工程指示編號：EI / 1797 / 20

工程名稱：亞皆老街中電

： 鋁窗(連幕牆 TH窗)及 FD 門拉手樣辦 (訂造款)

按我司 15/10/2020 收到之東城拉手樣辦，由於地盤現場試裝後發現拉手刮爛膠條及刮花窗框，現須如附件所示作出修改，煩請提供修改後的拉手樣辦每款各 2 隻

美特 15/10/2020 收以下拉手

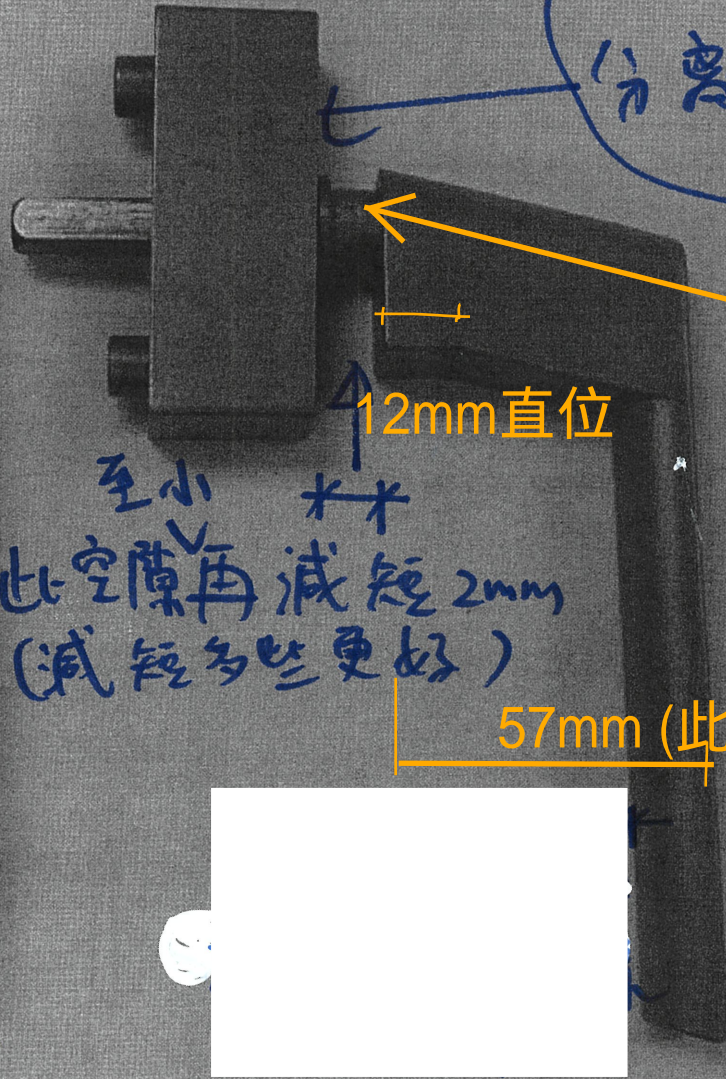
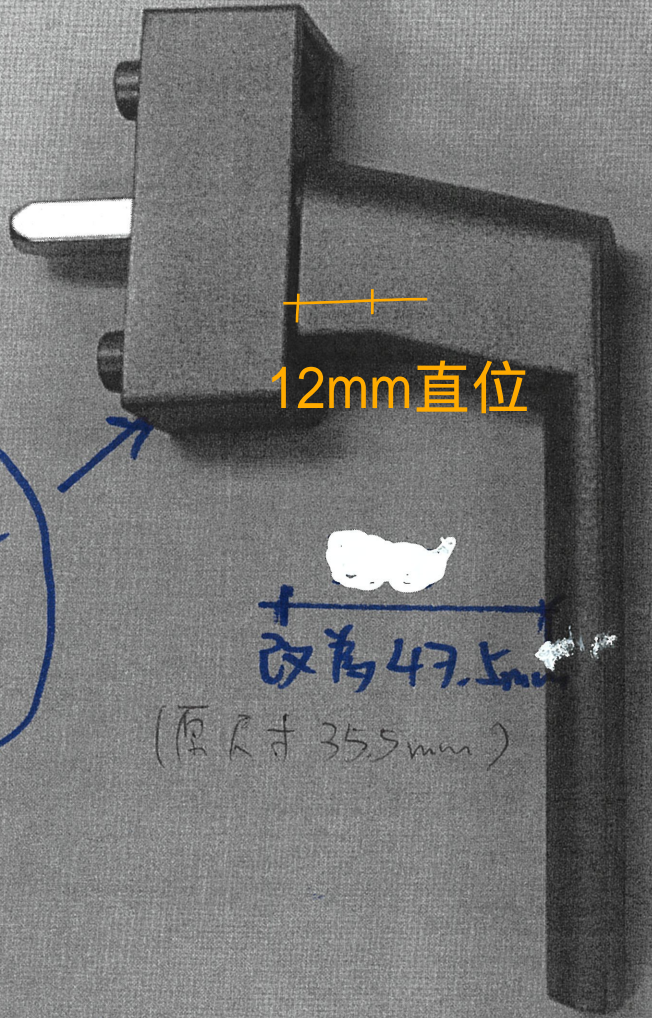
改為12mm

改為12mm

分離式拉手

12mm直位

12mm直位

不銹鋼位置要噴塗(跟拉手一樣顏色)

連體  
拉手

至小  
此空隙再減短2mm  
(減短多些更好)

改為47.5mm

(原尺寸35.5mm)

57mm (此尺寸跟連體拉手一樣)

保持不變

分離式拉手 (最小做1.5mm厚)

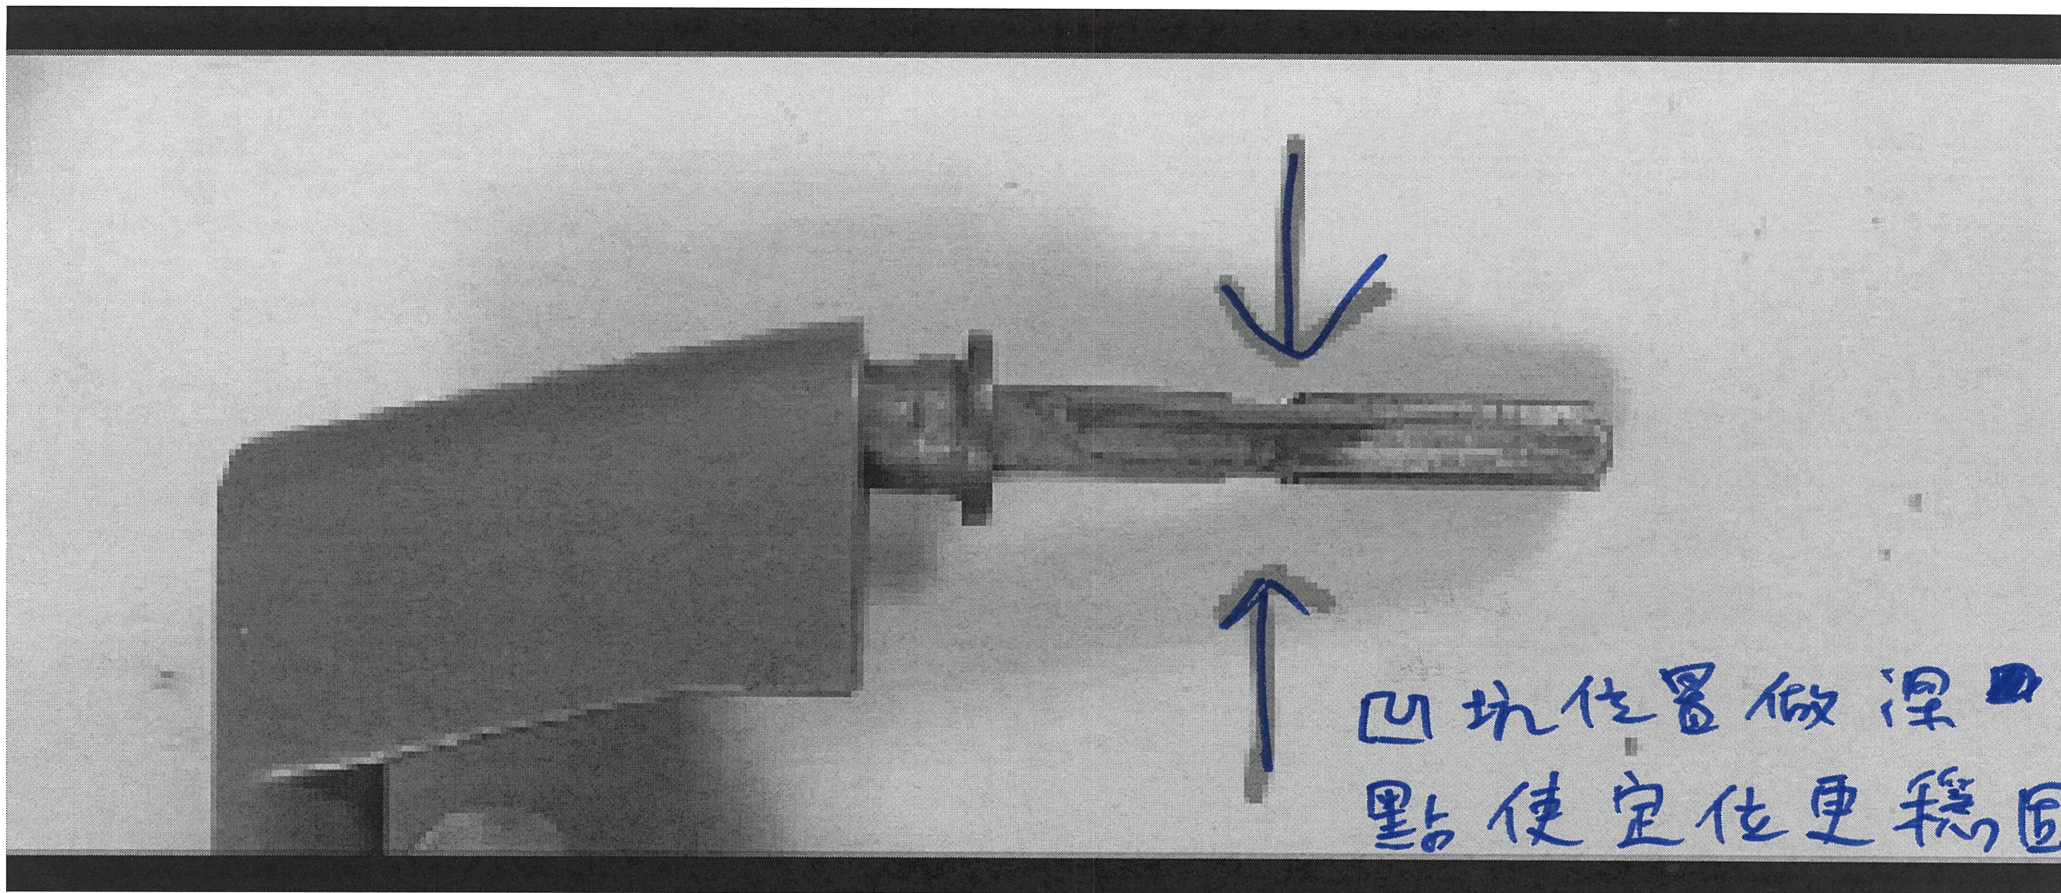
69mm
